医疗综合楼一层平面图

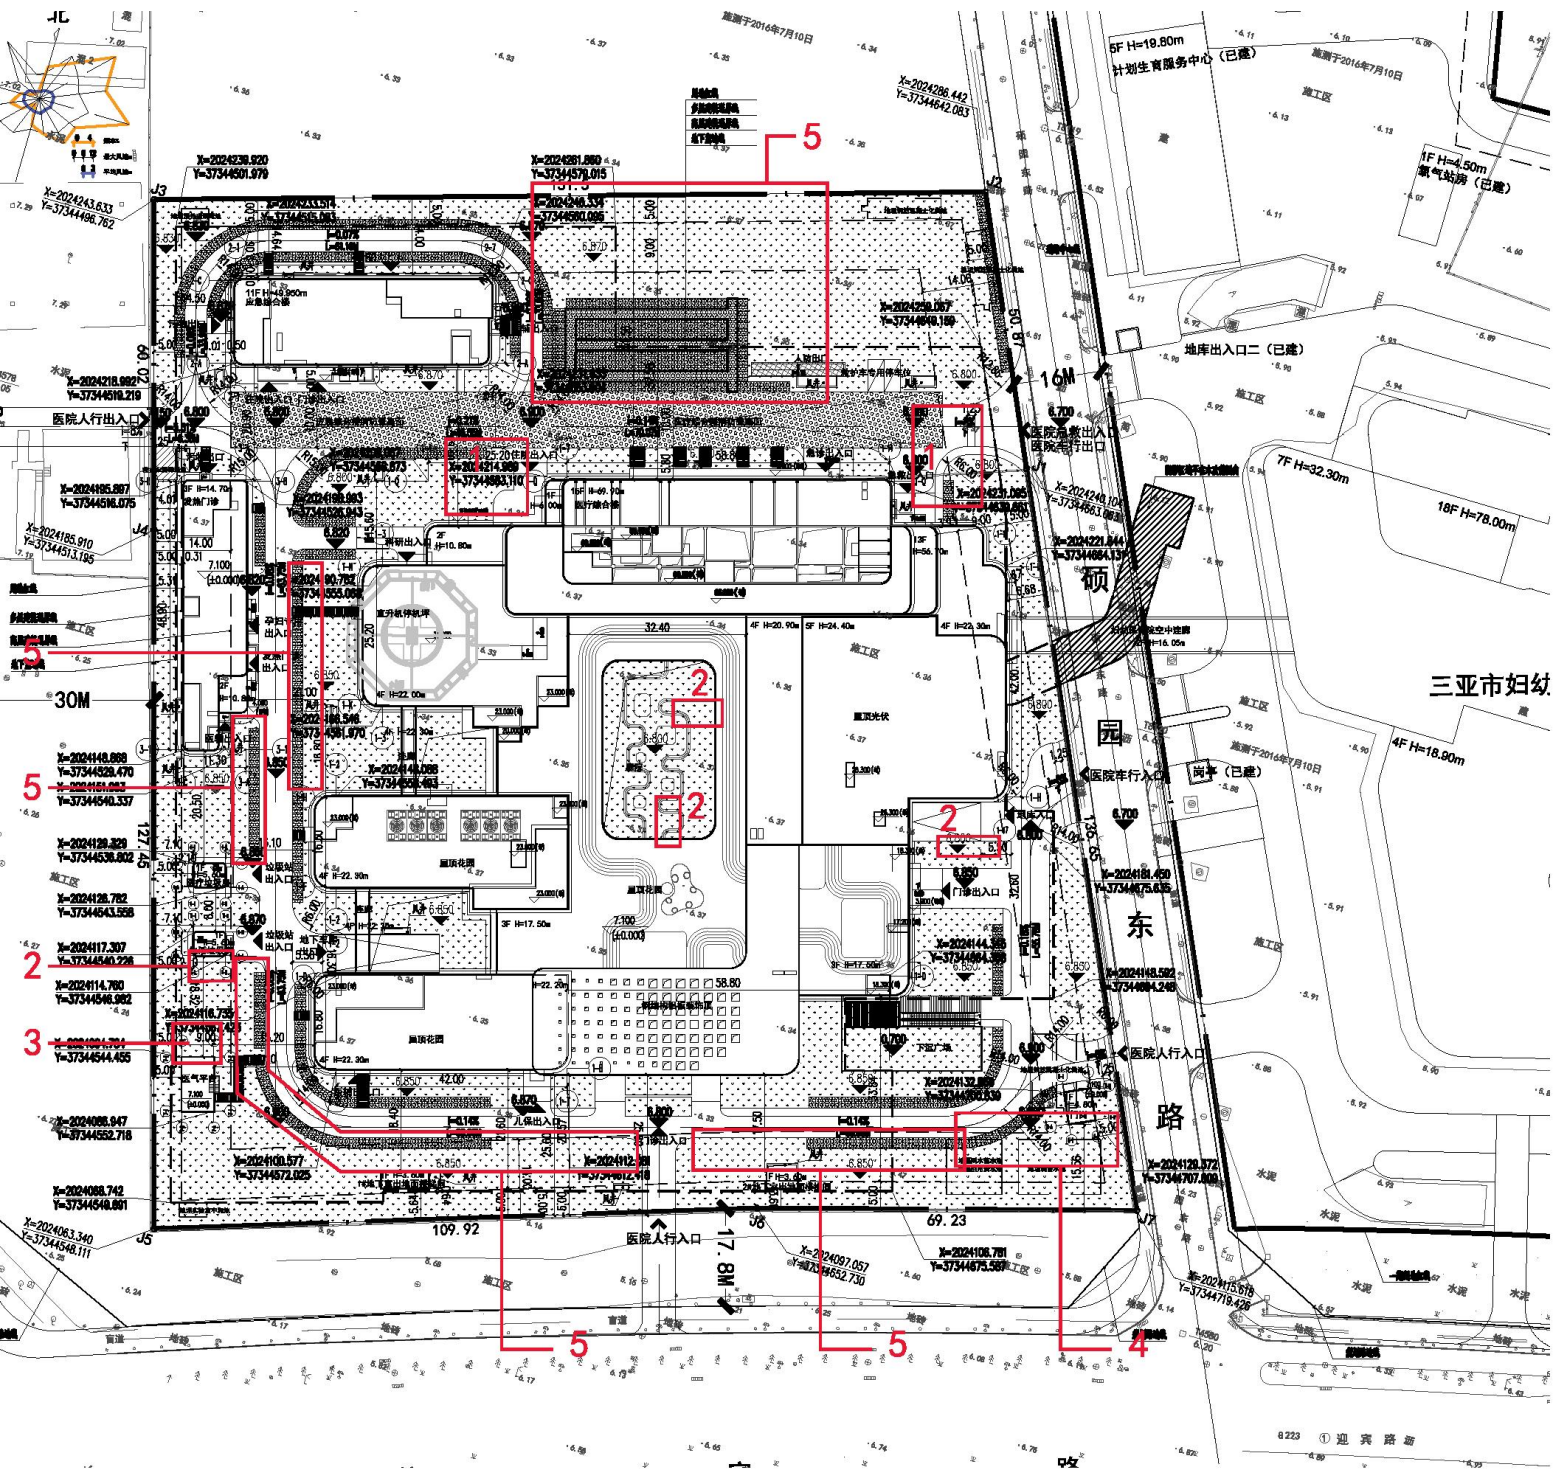
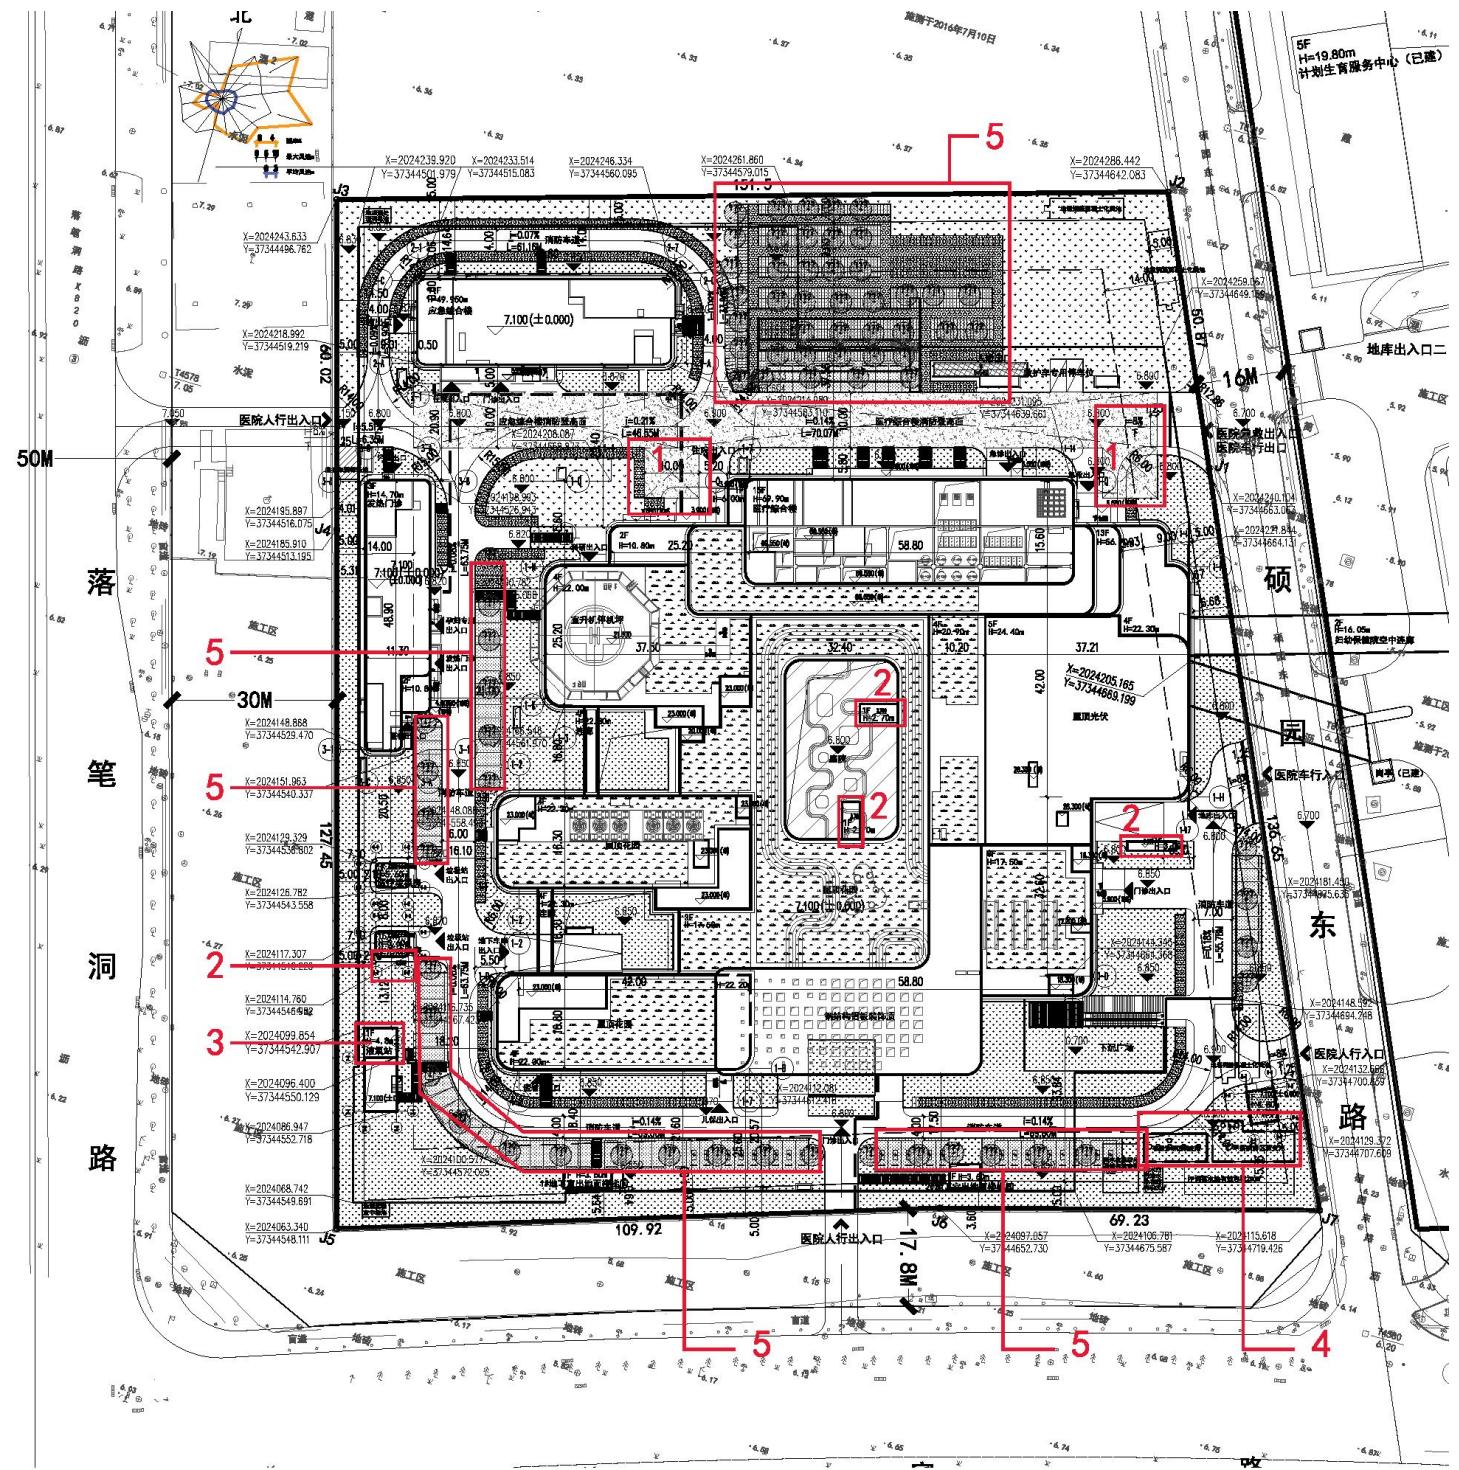
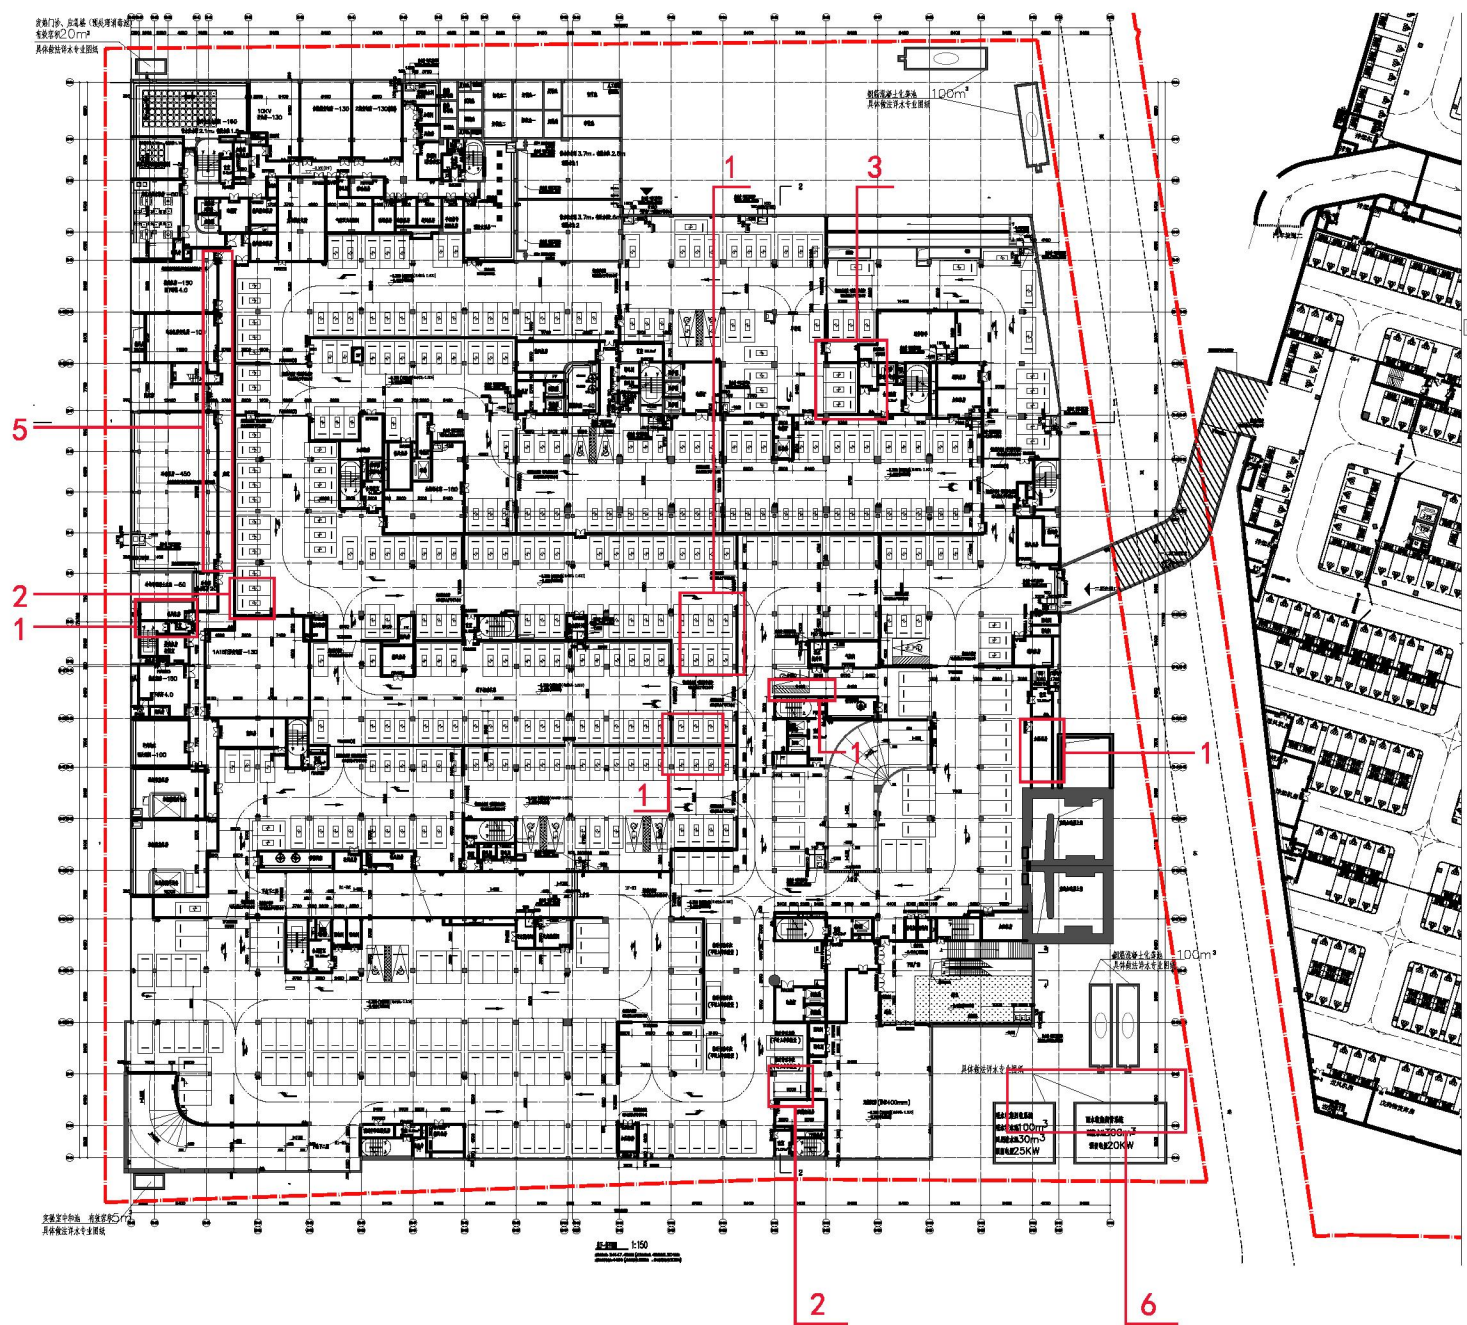
- 1、优化调整消防登高场地。
- 2、地下二层的部分车位调整为核医学区域，同时增加3个楼梯出地面。
- 3、修改液氧站，增加汇流排机房及值班室。（建筑面积为32.4m²）
- 4、增加埋地的核医学衰变池。
- 5、优化调整机动车位和非机动车位。（地上停车位增加81个，非机动车位数量不变）

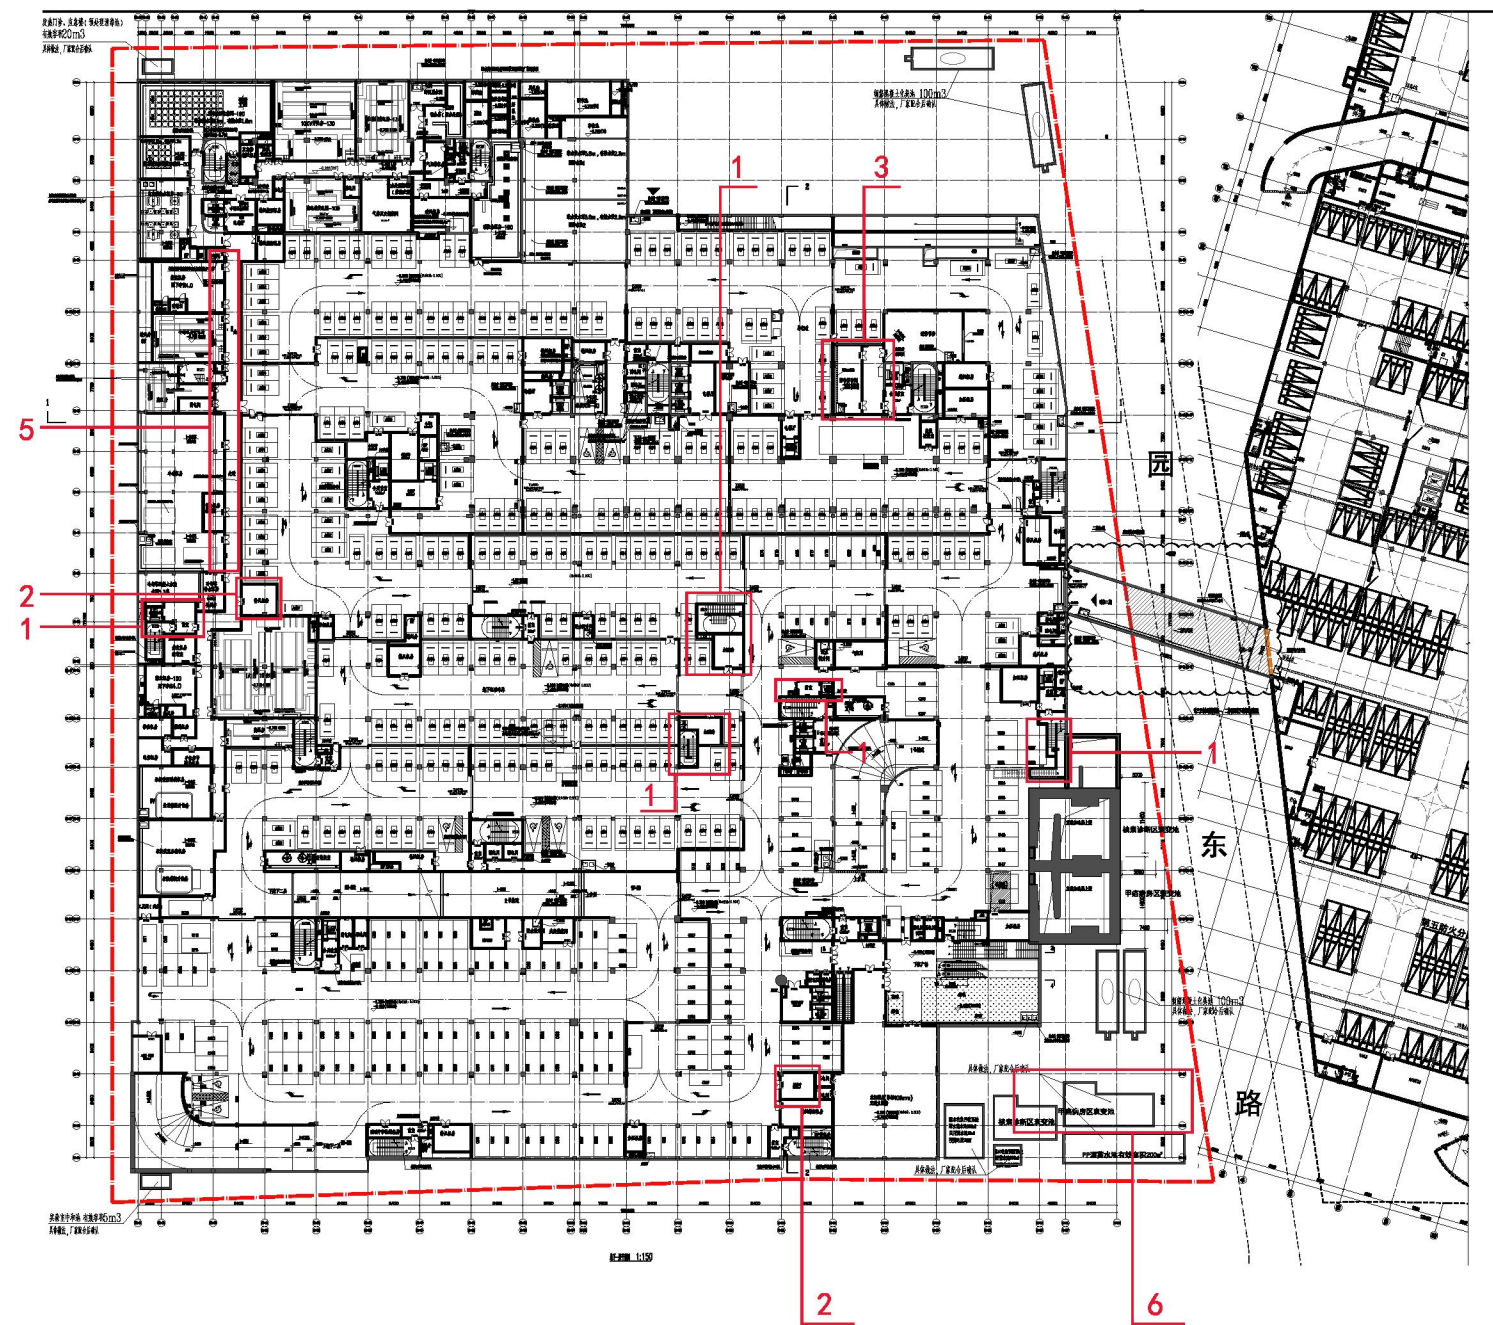
- 1、原机动车位调整为楼梯。
- 2、原机动车位调整为加压机房及补风机房。
- 3、原机动车位调整为污物暂存间。
- 4、为满足车位总数，机动车位由原来的449个调整为469个，机动车停车位增加20个。
- 5、优化调整隔墙。
- 6、增加衰变池158.69（不计容）。
- 7、本层建筑面积由原来24147.42平米调整为24152.79平米。（不计容）

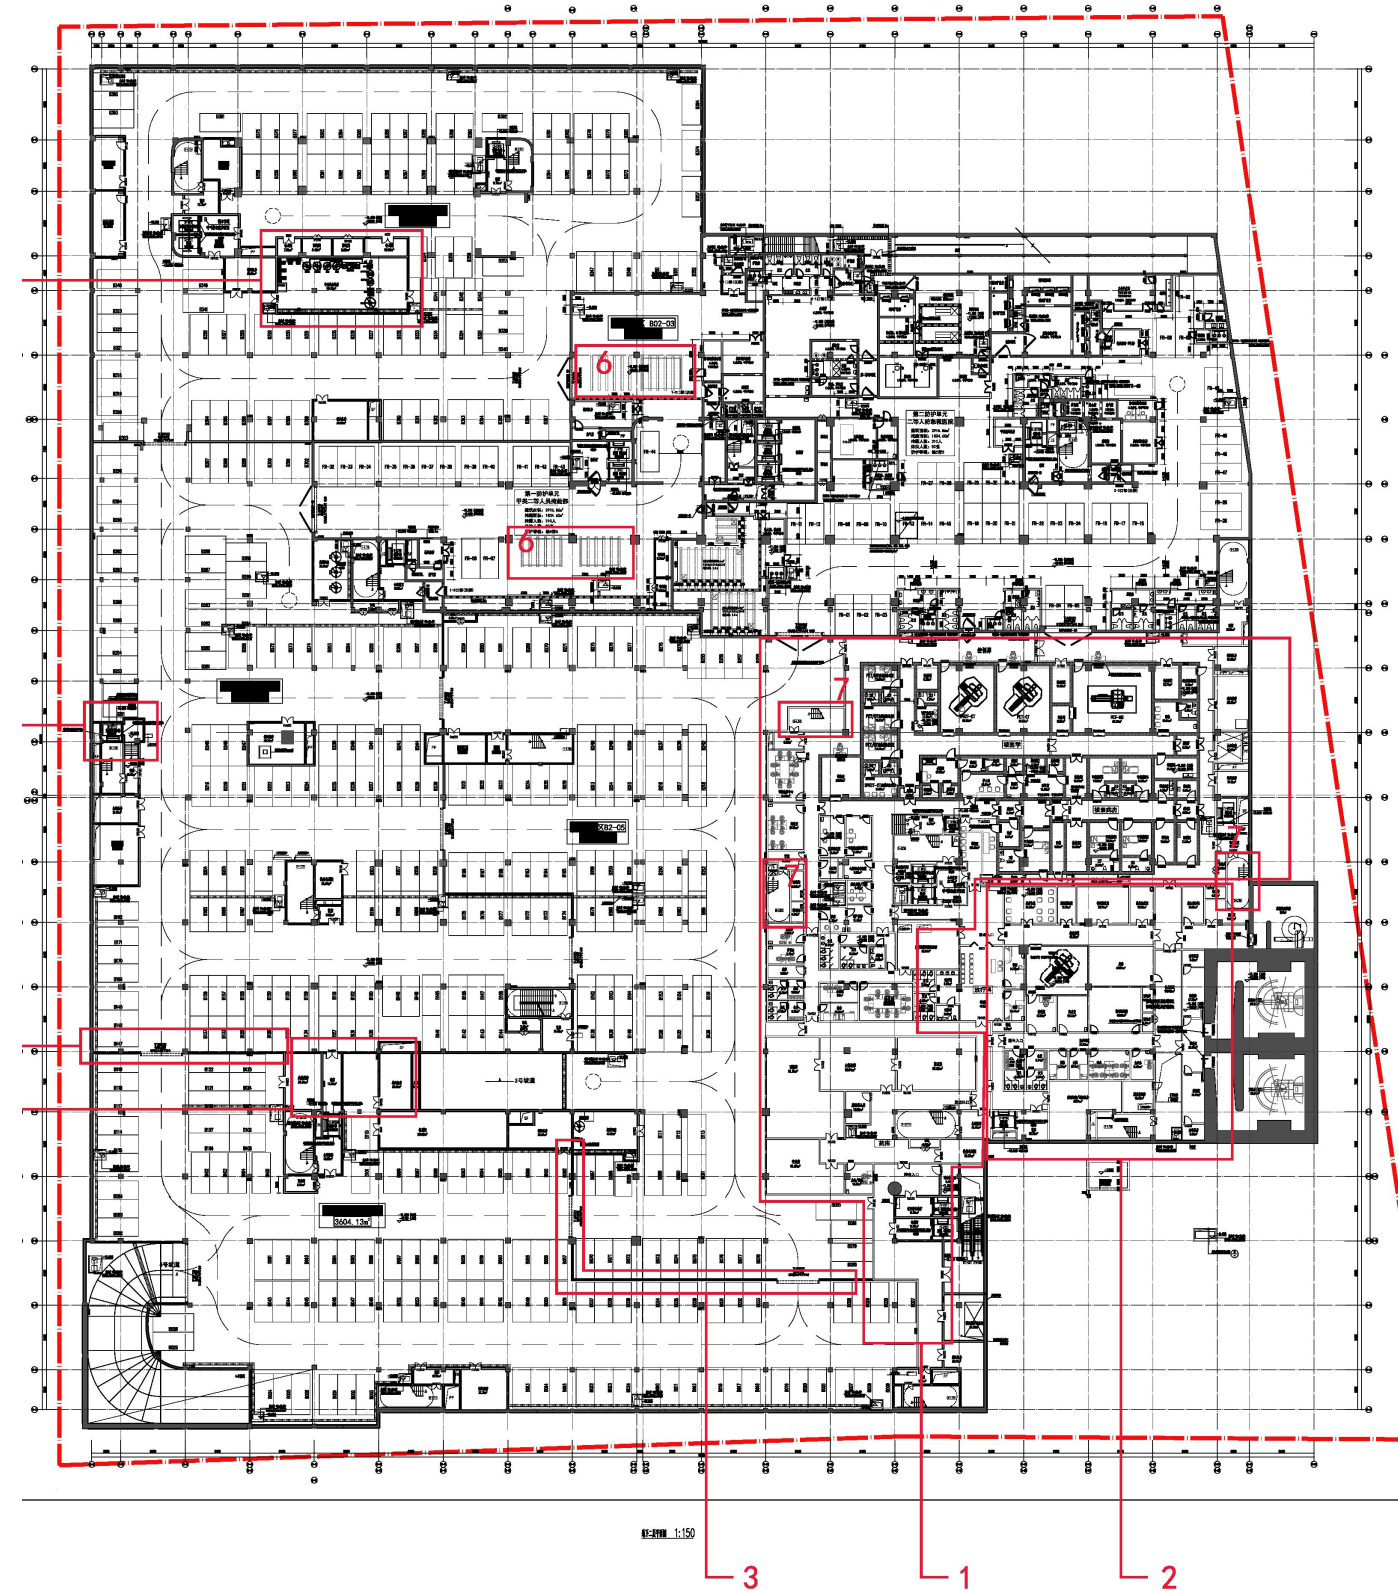
- 1、部分机动车位调整为核医学及药库功能区域。
- 2、优化调整放疗区功能平面。
- 3、优化调整隔墙。
- 4、原机动车位调整为消防电梯。
- 5、原机动车位调整为中央纯水机房，强弱电间，库房。
- 6、原机动车位调整为人防水箱混凝土基础。
- 7、原机动车位调整为楼梯。
- 8、为满足车位总数，机动车位由原来的549个调整为448个，机动车停车位减少101个。
